ÄNDERUNG DER SPANNROLLE 55240

VON MANUELL AUF HALBAUTOMATISCH

TECHNISCHE INFO NR. 1104

Ford | Transit
 Baujahr: bis 12.2000

Bild 1: 55240 Halbautomatische Spannrolle

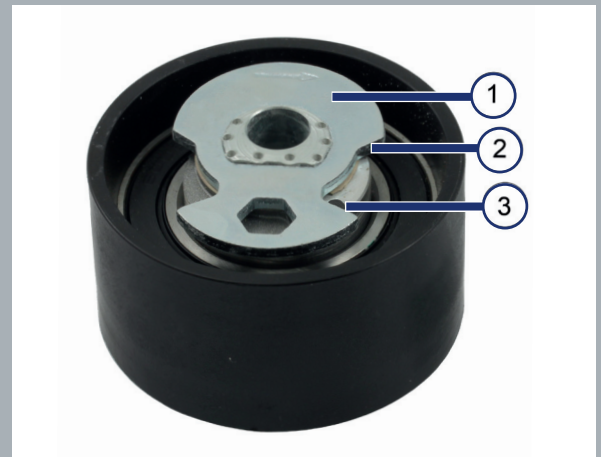
Bei oben genanntem Fahrzeug wurde im Steuertrieb bisher eine manuelle Spannrolle verwendet. Diese wird durch die halbautomatische Spannrolle 55240 ersetzt und ist auch Bestandteil der Kits 5524070 und 5524071.

Die Montage der alten und neuen Spannrolle ist identisch. Im Unterschied zur manuellen Spannrolle wird die Spannung des Zahnriemens allerdings mit Hilfe eines Innensechskantschlüssels vorgenommen.

Zum Spannen des Zahnriemens muss die Spannplatte (1) soweit mit dem Innensechskantschlüssel verdreht werden, bis die Bohrung (3) zur Hälfte von der Kante (2) der Spannplatte verdeckt wird.
